YTTRANDE
2022-06-13

Ärendenummer
NV-06843-17

Yttrande i mål nr M 683-14 angående ansökan om tillstånd till fortsatt och utökad produktion vid anläggningen Värö i Varbergs kommun; nu fråga om prøvotidsredovisning för buller och utsläpp till luft och vatten

Diagram 1. Utsläpp av kadmium till vatten från Värö i mg/ton massa.

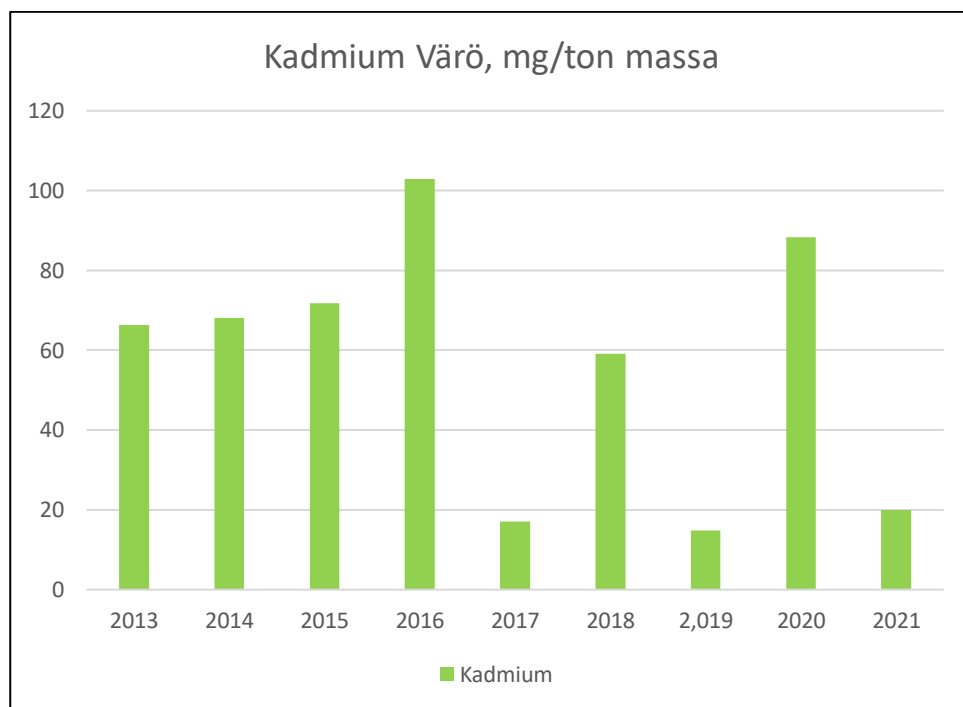
Bolaget har anfört att det diagram som Naturvårdsverket redovisat i vårt senaste yttrande (diagram 2 i yttrande daterat 14 september 2021) visar, som Naturvårdsverket förstår det, ett ovanligt högt utsläppsvärde från bolagets verksamhet till följd av ett avvikande mätvärde. Bolaget skriver vidare att övriga mätvärden visar att verksamhetens utsläpp ligger på en nivå som inte avviker från genomsnittliga sulfatmassabruk.¹ Naturvårdsverket vill i denna fråga lyfta att bolagets samlade utsläpp av kadmium varit stort vid fler år än 2020 vilket tydliggörs i figur 7 i Naturvårdsverkets yttrande 29 april 2021. Naturvårdsverket har i diagram 1 nedan kompletterat figur 7 med siffror för utsläppen 2021 (uppgift om utsläppet och produktion av massa har inhämtats från bolagets miljörapport). Naturvårdsverket anser att variationen i utsläppen styrker behovet av villkor.

Diagram 2. Utsläpp av kväveoxider från barkpannan

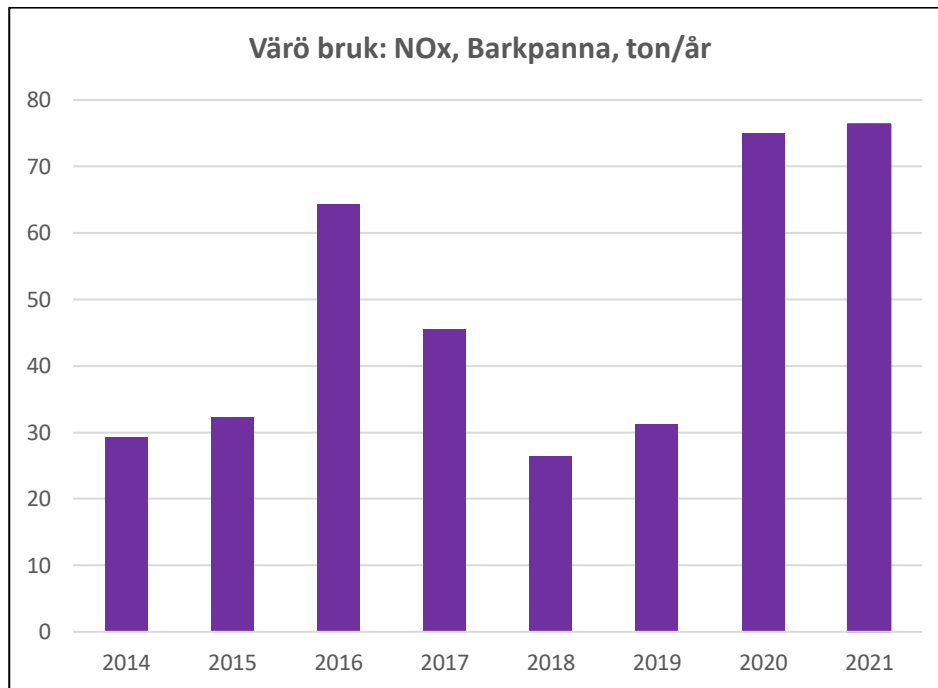
Bolaget har i sitt bemötande invänt mot att Naturvårdsverket utgått från utsläppets storlek 2020, vilket då var 75 ton kväveoxider. Bolaget menar att det i stället är mer rättvisande att utgå från ett genomsnitt för utsläppet under 2017–2020, vilket då innebär 44,5 ton per år. Bolaget menar vidare att det inte finns något samband mellan sågverkets eventuellt ökade produktion och barkpannans utnyttjande samt att barkpannans förbränningskapacitet är oförändrad vilket medför att mängden bark som kan förbrännas är lika med tidigare år.

Naturvårdsverket konstaterar att enligt bolagets miljörapport för 2021 var utsläppet från barkpannan detta år 76 ton, alltså nästan precis detsamma som år 2020, vilket Naturvårdsverket utgått från i sin beräkning.

Hur stort det framtida utsläppet från barkpannan kommer att vara, och därmed vilken reduktion som är möjlig att åstadkomma med SNCR, beror förutom på det specifika utsläppet (mg/MJ bränsle) på hur mycket pannan kommer att utnyttjas, vilket i sin tur som framgått beror på flera faktorer, såsom brukets eget värmebehov, vilken grad av elproduktion som kommer att vara lönsam, efterfrågan på extern värme (sågverk och kommunal fjärrvärme) samt på efterfrågan på bark. Pannans maximala kapacitet vid full drift utgör förstas en övre gräns. Under 2020 och 2021 var drifttiden för barkpannan 6 100 respektive 7 300 timmar per år, att jämföra med 2017–2019 då drifttiden var 4 700, 3 000 respektive 3 100 timmar per år. Det innebär att drifttiden för barkpannan ökade parallellt med ökad massaproduktion, och t.o.m. i högre grad: drifttiden i relation till massaproduktionen ökade från 4,3 tim per kADt år 2018 till 10,5 tim per kADt år 2021.

Utifrån ovanstående bedömer Naturvårdsverket att en nivå för utsläppets storlek utan rening om 75 ton per år, som är ett av de alternativ vi utgått från i våra beräkningar, tycks vara rimlig även för framtiden. Med denna utsläppsnivå och Naturvårdsverkets antagande om miljönytta skulle åtgärden vara lönsam efter fem år.²

Utsläppen av kväveoxider från barkpannan 2014–2021 visas i diagram 1 nedan.
